Vec: Pripomienky k zámeru

Zasielame Vám pripomienky a návrhy¹ k zámeru "PRESTAVBA OBJEKTU, Tomášikova ul. č. 46, súp. č. 3349 – Bratislava – Nové Mesto" - navrhovateľ VIENNA INVEST, spol. s.r.o., Tomášikova 50/E, 831 04 Bratislava, IČO: 31346715.

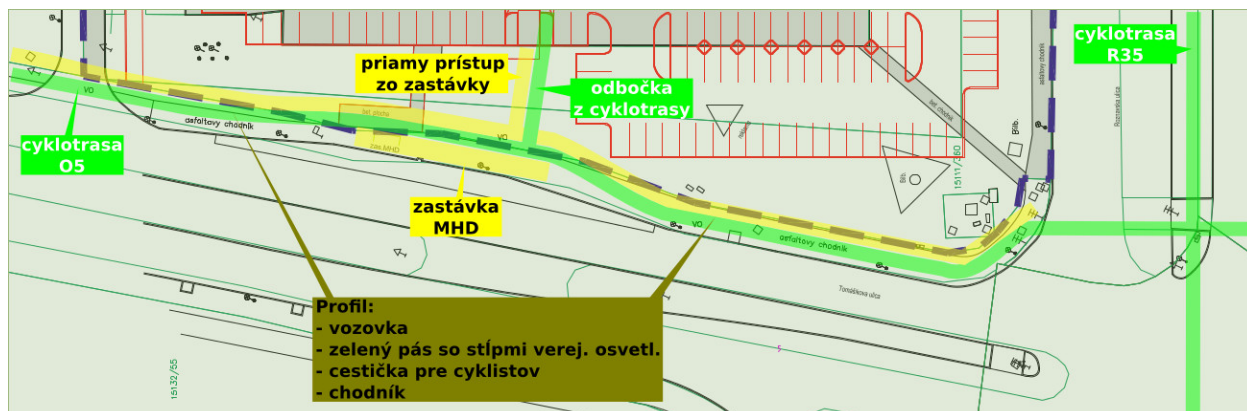
Žiadame preto o vybudovanie obojsmernej cestičky pre cyklistov v šírke 2,5 m po hranici riešeného územia tak, aby:

- cyklotrasa bola od vozovky oddelená pásom zelene, v ktorom budú umiestnené aj stĺpy verejného osvetlenia, dopravné značky, či iné bariéry nepatriace do dráhy cyklistov,
- chodník posunúť bližšie k navrhovanému objektu, z vonkajšej strany cyklotrasy,
- v priestore zastávky viesť cyklotrasu za zastávkou.

- vybudovať priamy chodník od zastávky MHD k objektu (v návrhu je vedený kľukato),
- súbežne s napriameným chodníkom vybudovať odbočku z cyklotrasy k zámeru pre návštevníkov na bicykli.

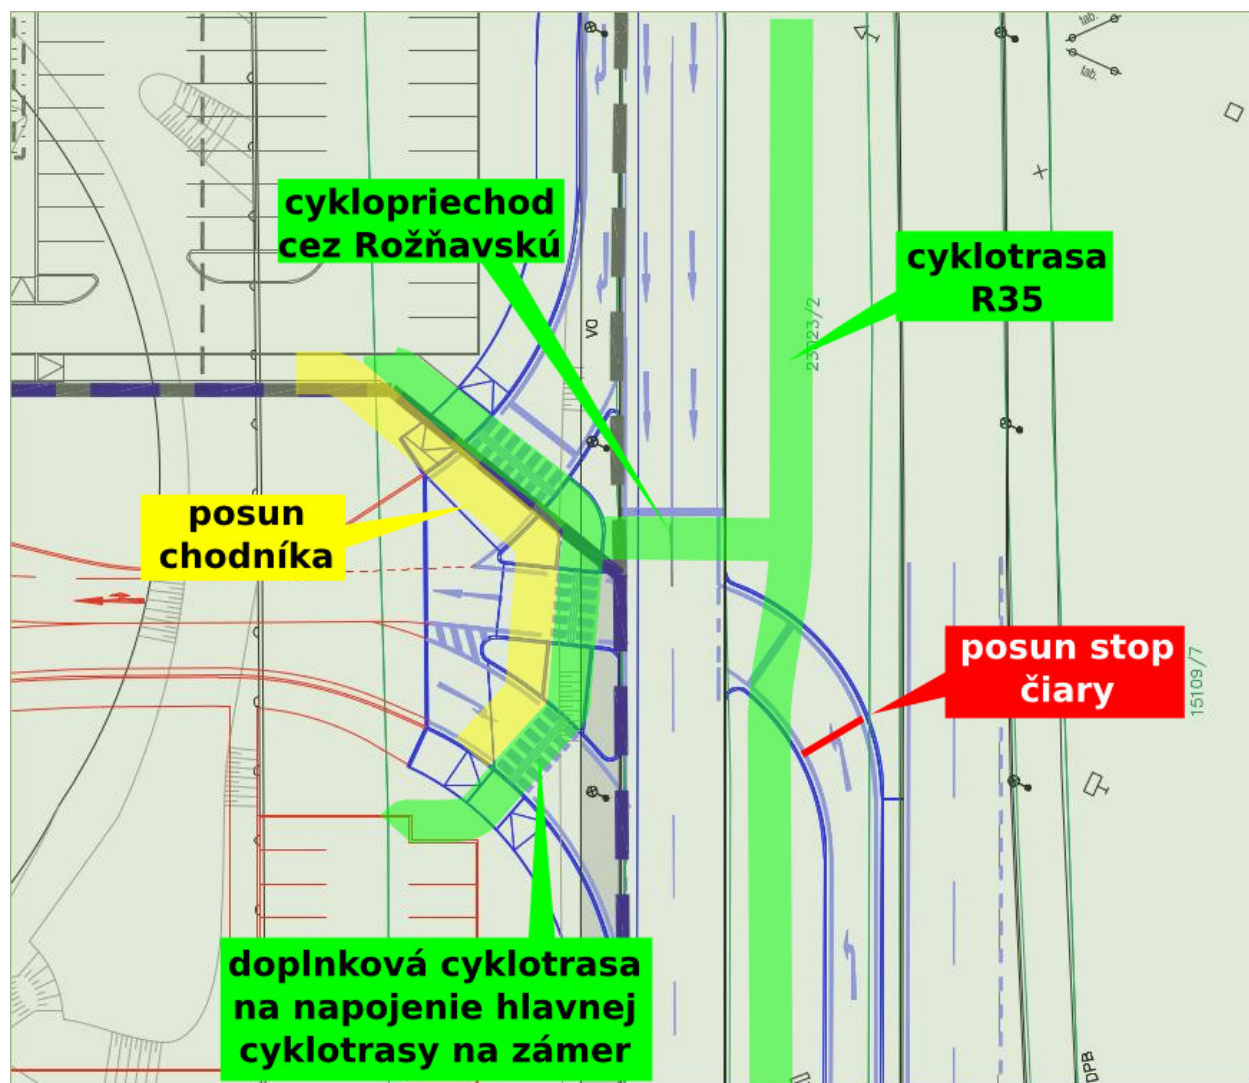
Žiadame preto o **zladenie** predloženého **zámeru so štúdiou cyklotrasy** tak, aby pri výstavbe ľavého odbočenia bola zároveň realizovaná príprava na budúcu cyklotrasu v nasledujúcom rozsahu (vid obr. nižšie):

- priechod pre cyklistov cez nové ľavé odbočenie z Rožňavskej a cez Rožňavskú (rameno smer centrum),
- cestička pre cyklistov ako odbočka z cyklotrasy R35 k navrhovanému objektu a príslušný posun chodníka,
- posun stop čiar pred priechodmi pre cyklistov,
- svetelná signalizácia pre cyklistov.
